IRG. 271.01.7.2020

W odpowiedzi na zapytanie przesłane przez Wykonawcę w postępowaniu przetargowym na „**Budowa kładki pieszo-rowerowej nad droga wojewódzka nr 820 w Łęcznej**” prowadzonego w trybie przetargu nieograniczonego o nr IRG.271.01.2020, o następującej treści:

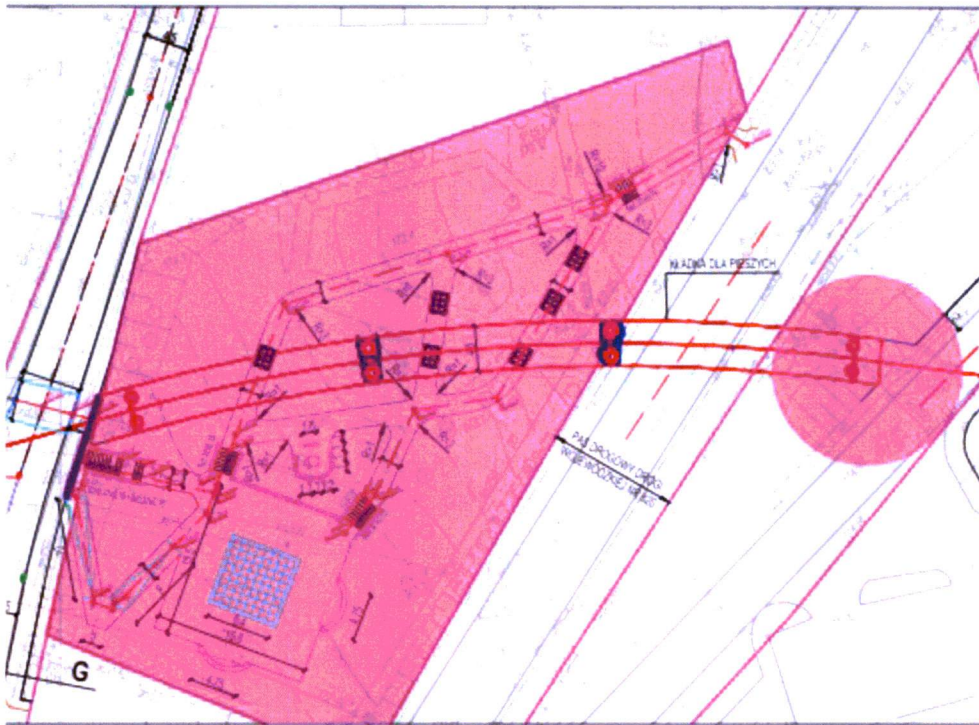
pytanie 2 (dotyczy SST branza budowlana)

W specyfikacji „M 23.05.01. Ustroje nośne stalowe do zespolenia z płytą betonową pomostu” na stronie 89 w punkcie 5.3.5.2 jest mowa o tym, że wykonawca przed betonowaniem płyty powinien co najmniej 50% prętów zbrojenia poprzecznego zespawać do opórek. Z uwagi na fakt, że zbrojenie poprzeczne dolne jest w rozstawie co 30cm, a rozstaw opórek jest co 30cm÷168,1cm i zbrojenie poprzeczne górne nie ma możliwości styku z opórkami na skrajnych blachownicach spełnienie wymogu spawania 50% zbrojenia poprzecznego jest niewykonalne. Wykonawca prosi o podanie rozwiązania.

Ad. 2 Zbrojenie poprzeczne płyty należy przyspawać do opórek dla zwiększenia stateczności pasów górnych dźwigarów obciążonych ciężarem mokrego betonu. Zbrojenie należy przyspawać w maksymalnej możliwej ilości miejsc styku.
